Van Stuurgroep Dekkingsplan (MT-IB)
Aan [REDACTED]
Kopie aan Bestuurder, Directie, BMT, projectgroep Dekkingsplan
Datum 12-12-2023
Onderwerp Reactie op brief post Geldermalsen aangaande advies Dekkingsplan 2024-2027
Telefoon
E-mailadres

Memo

HV-3F Geldermalsen, Beneden-Leeuwen en Wijchen

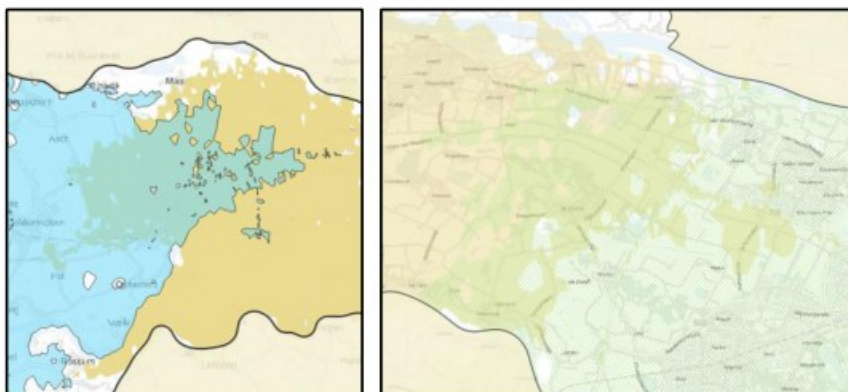
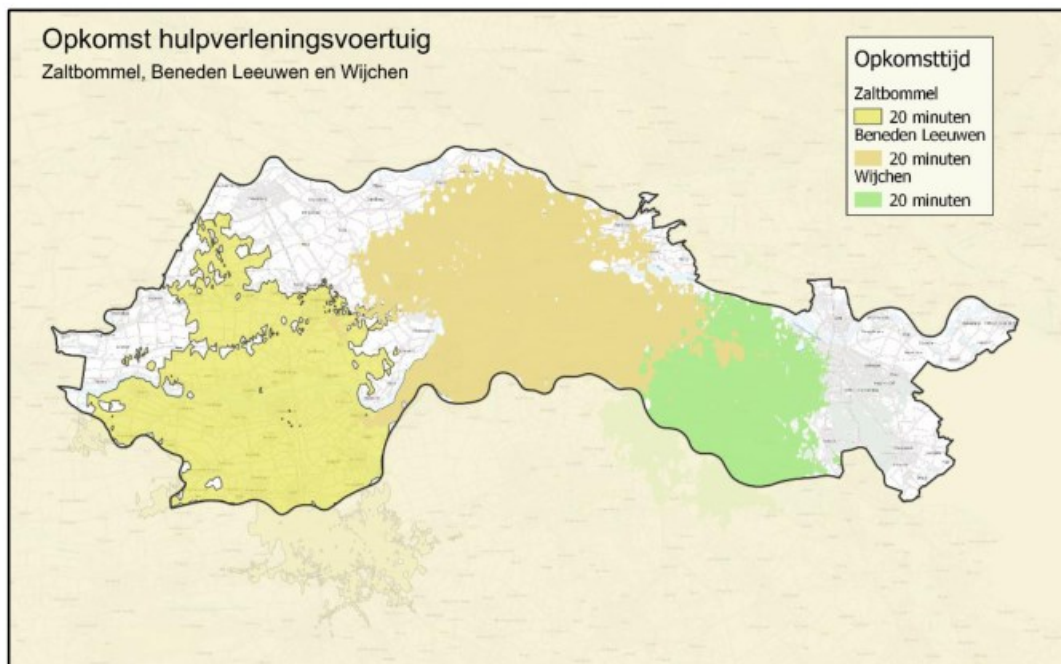
'Verbetervoorstel HV'

Jullie stellen een spreidingsvariant voor waarbij de hulpverleningsvoertuigen in Wijchen, Beneden-Leeuwen en Geldermalsen zouden komen te staan. Onderstaand is de door jullie voorgesteld spreidingsvariant uitgewerkt en is tevens ook de variant Zaltbommel, Beneden-Leeuwen en Wijchen uitgewerkt.

In deze variant is er geen dekking voor de gehele regio binnen 20 minuten. In het oosten van de regio, maar ook in het westen van de regio (met name de Bommelerwaard) wordt geen volledige dekking bereikt. De snelwegen worden nagenoeg binnen 20 minuten gedekt. Er is sprake van overlap van de dekking van Geldermalsen en Beneden-Leeuwen. Dit is vergelijkbaar met de overlap tussen Geldermalsen en Lienden. Ook tussen Beneden-Leeuwen en Wijchen is er sprake van overlap. Dat is niet het geval bij de spreidingsvariant met Lienden en Wijchen. Zie onderstaande afbeeldingen voor de overlap tussen Geldermalsen en Beneden-Leeuwen (links) en de overlap tussen Beneden-Leeuwen en Wijchen (rechts).

Beneden-Leeuwen vs. Lienden

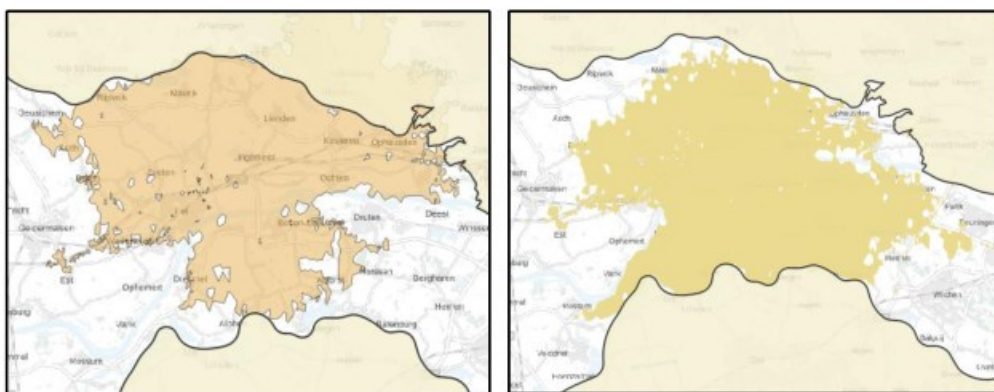
'Lienden als HV-post'

Wanneer we de dekking van Lienden (links) vergelijken met de dekking van Beneden-Leeuwen (rechts) dan zien we onderstaand beeld. De dekking laat overall een gelijkwaardig beeld zien.
